BAB VI

HASIL REVISI DAN EVALUASI

Gambar 6.1 perspektif Bentuk innercourt

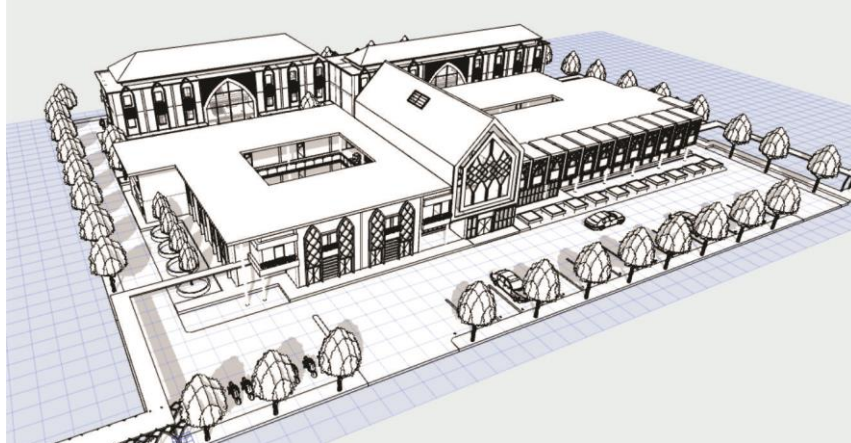
Terdapat perubahan Bentuk Inncourt dari atas yang sebelumnya berbentuk lingkaran menjadi bentuk kotak, dikarenakan ketidak paduan antara bentuk innecourt dan tampak atas , sehingga view tampak atas innecourt jika berbentuk lingkaran menjadi tidak harmonis.

Gambar 6.2 layout Interior Perpustakaan

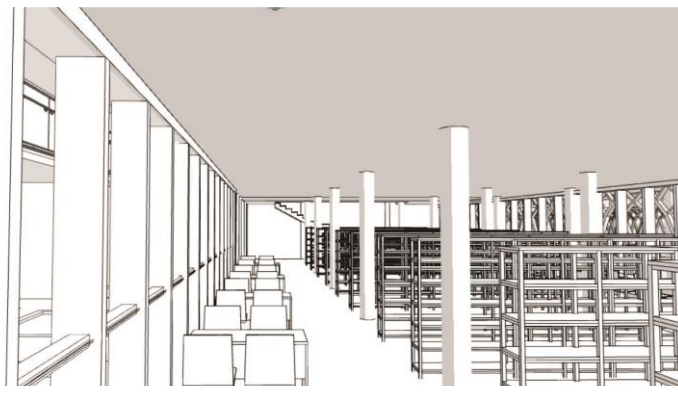
Jika Library tidka dilayout maka ruang akan terlihat luas , sehingga dibeikan layout interior pada library yang dapat memunculkan proporsi kebutuhan pada library.

Gambar 6.3 Perubahan ruag lantai 2

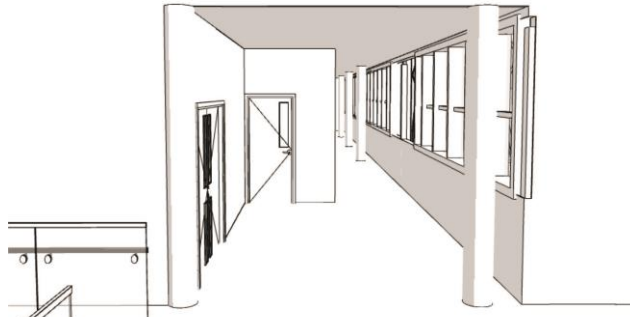
Sebelumnya desain ruang antara ruang baca lantai 2 terpisah, dikarenakan ditakutkan muncul hal hal negative oleh karena itu ruang baca terkoneksi ke bagian lantai 2 keseluruhan.

Gambar 6.4 Penambahan Ruang Penjaga Dormitory

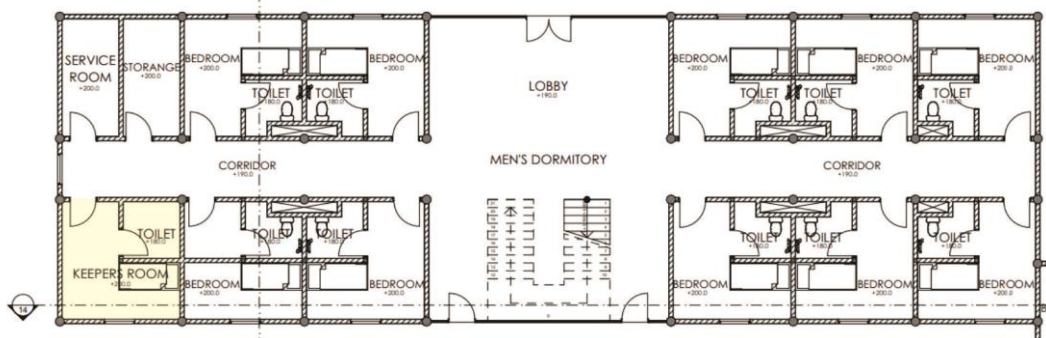
Sebelumnya tidak ada ruang untuk pengurus muallaf center dalam hal memonitoring aktivitas muallaf di dalam dormitory , sehingga dibutuhkan ruang untuk pengurus yang tinggal di dalam dormitory, agar hal hal yan gtidak di inginkan terjadi.

Gambar 6.5 Perubahan bentuk atap pada dormitory

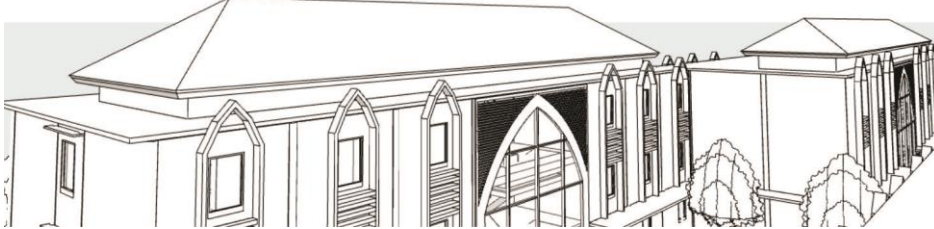
Perubahan bentuk atap pada bagian dormitory dari atap datar menjadi atap prisma, ini disebabkan dengan kondisi Indonesia yang memiliki iklim tropis dan menyelaraskan bentuk atap bangunan sekitar sehingga atap menjadi atap prisma.
